原子力科学研究所原子炉設置（変更）許可申請書  
本文（共通編）

新旧対照表

原子力科学研究所原子炉設置（変更）許可申請書  
本文（別冊10 STACY）

原子力科学研究所原子炉設置（変更）許可申請書  
添付書類六（共通編）

別紙 1-1

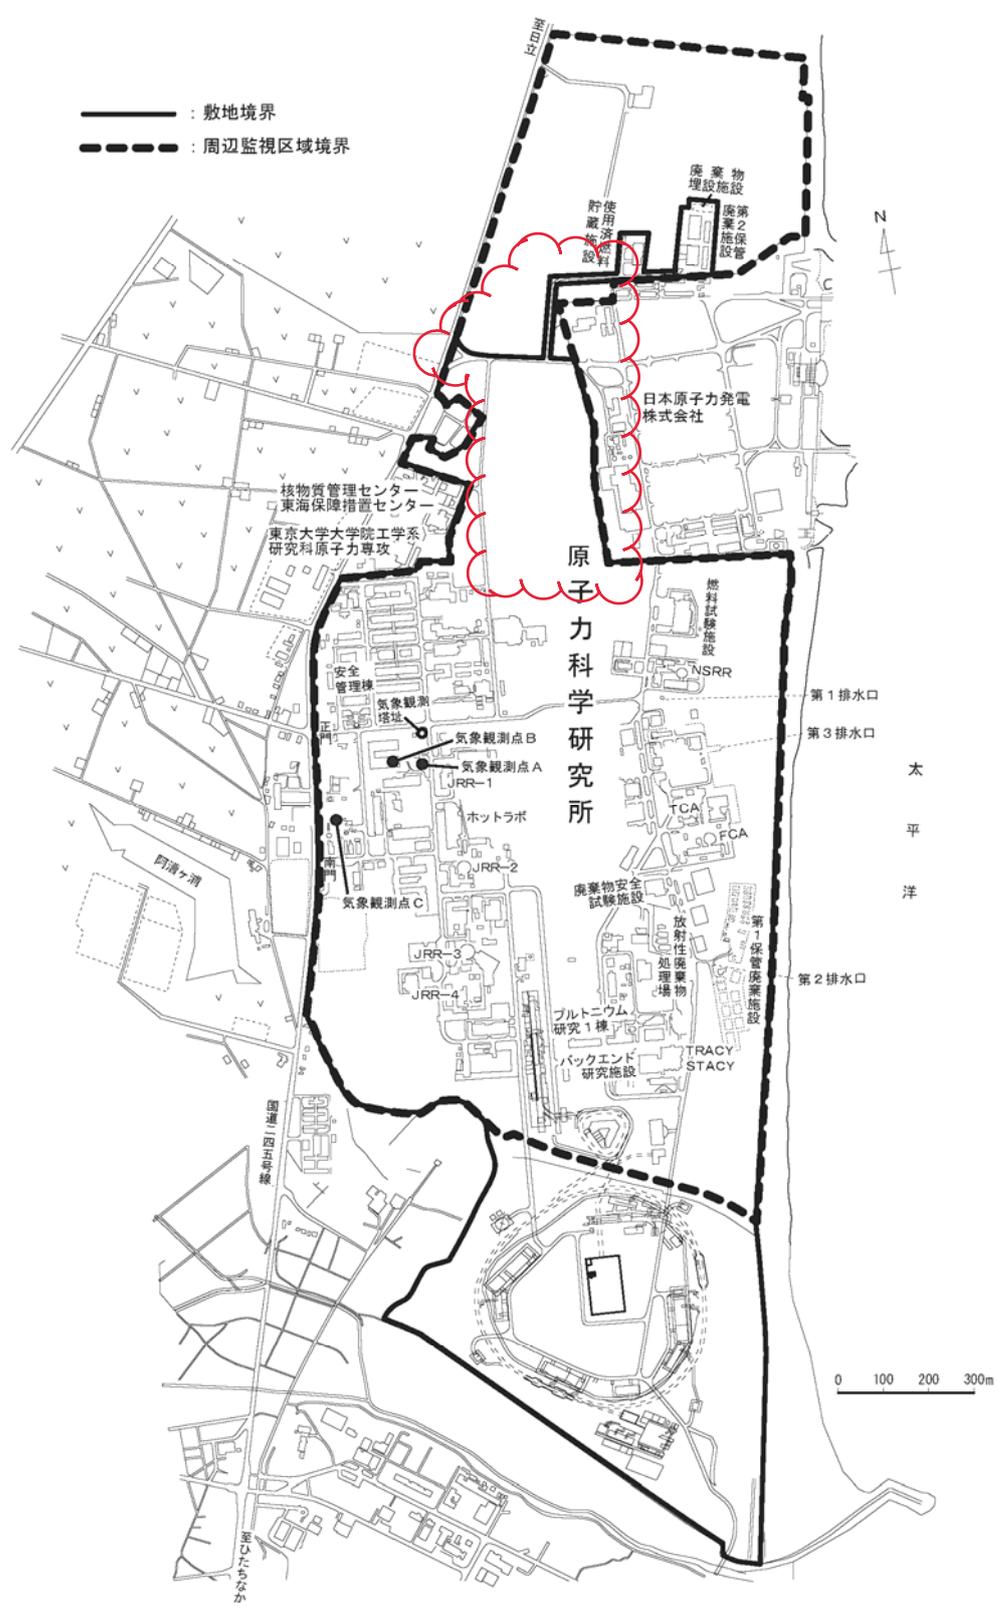
変更前	変更後	備考
<p>第2図 国立研究開発法人日本原子力研究開発機構原子力科学研究所の全体配置図 （別紙 1-1 のとおり）</p> <p>第3図 廃棄物処理の系統概要図 （省略）</p> <p>第4図 放射性廃棄物処理場配置図 （省略）</p> <p>6. 試験研究用等原子炉施設の工事計画 （省略）</p> <p>7. 試験研究用等原子炉に燃料として使用する核燃料物質の種類及びその年間予定使用量 （省略）</p> <p>8. 使用済燃料の処分の方法 （省略）</p>	<p>第2図 国立研究開発法人日本原子力研究開発機構原子力科学研究所の全体配置図 （別紙 1-2 のとおり）</p> <p>（変更なし）</p> <p>（変更なし）</p> <p>（変更なし）</p> <p>（変更なし）</p> <p>（変更なし）</p> <p>（変更なし）</p>	<p>敷地の一部を原電へ貸与することに伴う適正化</p>

別紙 4-1

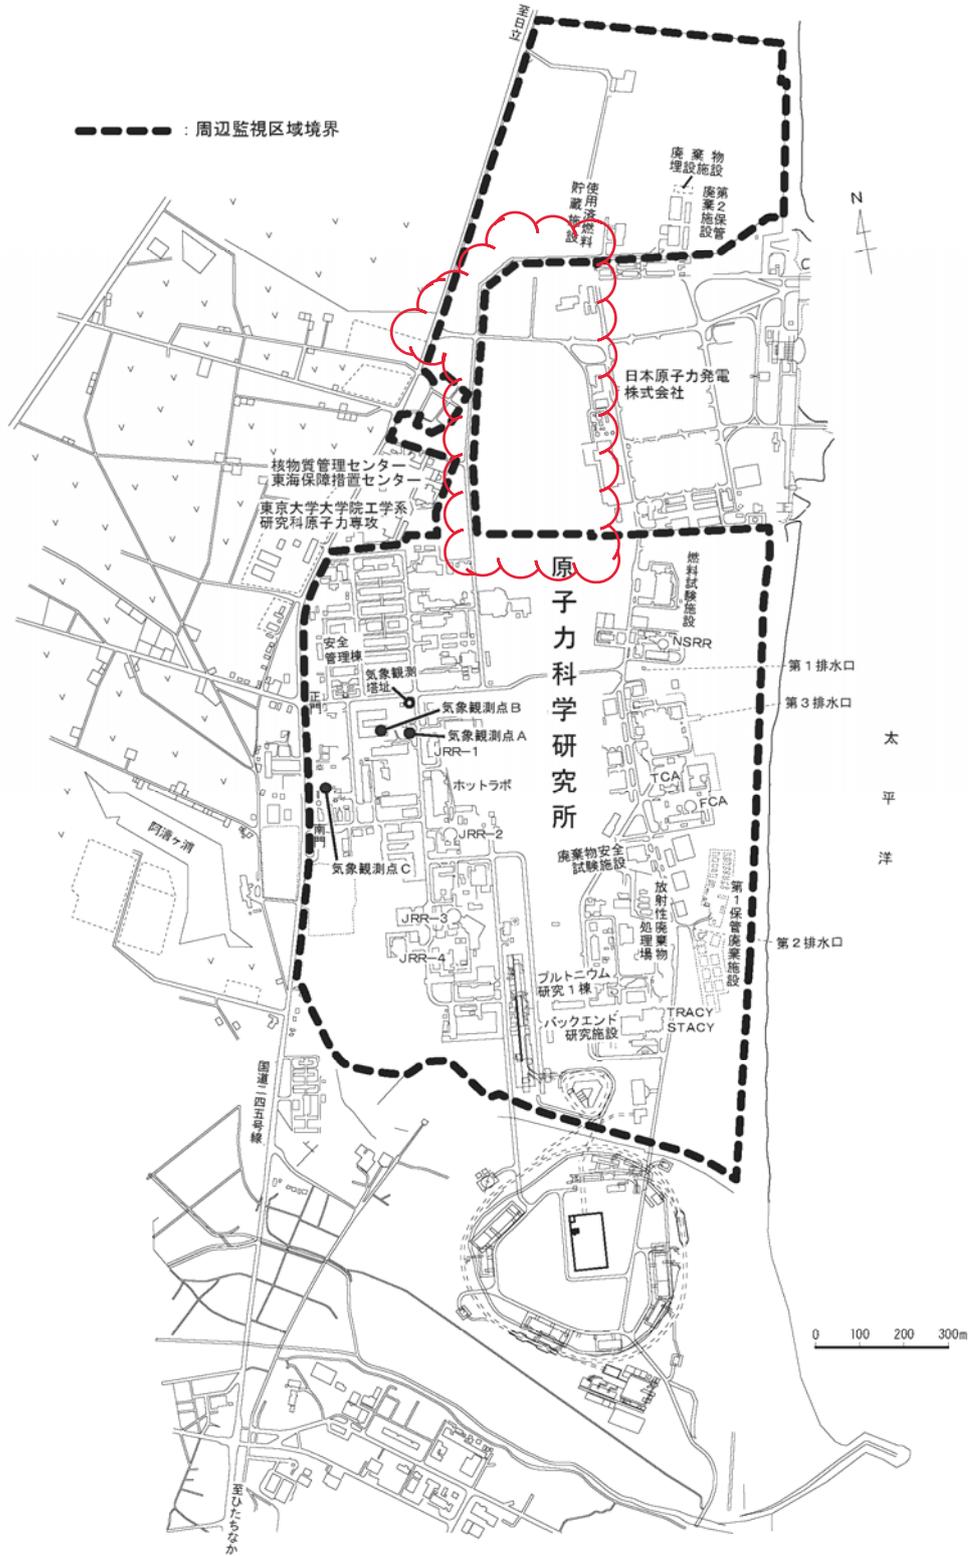
変更前	変更後	備考
<p>第 8-6-1 図 モニタリングポスト設置場所 (別紙 4-1 のとおり)</p>	<p>第 8-6-1 図 モニタリングポスト設置場所 (別紙 4-2 のとおり)</p>	<p>敷地の一部を原電へ貸与することに伴う適正化</p>
